### WYJAŚNIENIA TREŚCI SPECYFIKACJI ISTOTNYCH WARUNKÓW ZAMÓWIENIA (2)

dotyczy: postępowania o udzielenie zamówienia publicznego prowadzonego w trybie przetargu nieograniczonego pn.: „Zakup pasażerskich pojazdów kolejowych”.

24. Załącznik nr 1 do SIWZ, pkt 3.4, ppkt 1

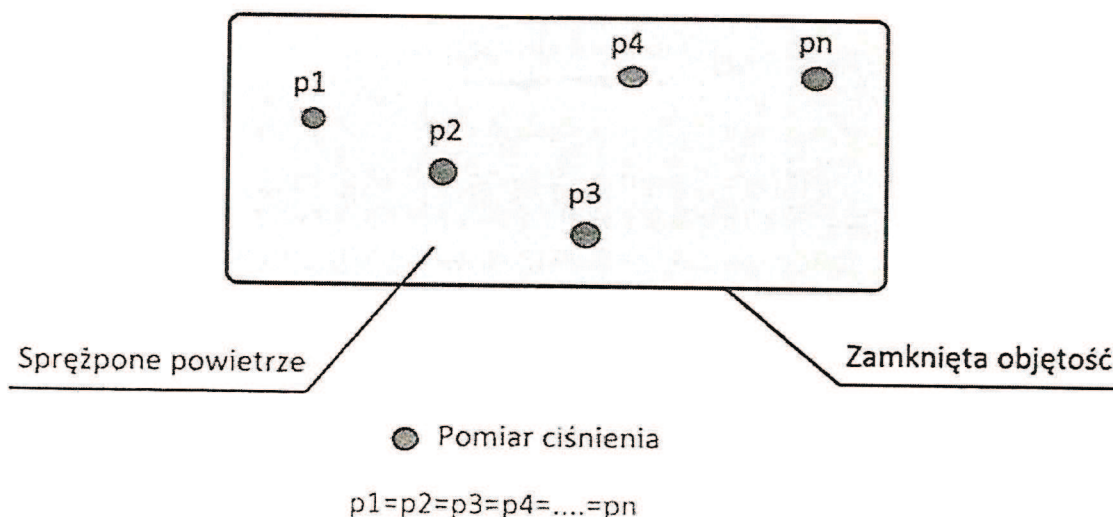
Zamawiający wymaga rejestracji ciśnień w przewodzie głównym i wszystkich cylindrach hamulcowych, oddzielnie dla każdego z cylindrów.

Wymaganie jest niemożliwe do spełnienia z obiektywnych względów technicznych, co prezentuje poniższe opracowanie.

Zamawiający wymaga monitorowania ciśnienia indywidualnie we wszystkich cylindrach hamulcowych. Zgodnie z zasadami fizyki, pomijając niemierzalny w tym przypadku wpływ temperatury, gaz jakim w naszym przypadku jest sprężone powietrze, zamknięte w jednej objętości ma to samo ciśnienie w każdy punkcie tej objętości.

Zgodnie z tym dwa cylindry hamulca roboczego danej osi, 1/1 i 2/1 dla osi pierwszej, 1/2 i 2/2 dla osi drugiej, połączone instalacją pneumatyczną na drodze której nie występuje żaden element mogący przerywać to połączenie jak, np. elektrozawór, stanowi jedną zamkniętą objętość w której panuje jedno ciśnienie. Dlatego pomiar i rejestracja ciśnienia w jednym punkcie tej objętości spełnia wymaganie ponieważ wykonanie tego indywidualnie dla każdej takiej objętości, na którą składają się dwa cylindry + objętość instalacji. W związku z powyższym zwracamy się z prośbą o następujące sformułowanie

wymagania: „Zamawiający wymaga rejestracji ciśnień w przewodzie głównym i cylindrach hamulcowych.”.

Załącznik nr 1 do SIWZ, pkt 3.4, lp. 1, ppkt 9 otrzymuje brzmienie:

*Zamawiający wymaga rejestracji ciśnień w przewodzie głównym i cylindrach hamulcowych.*
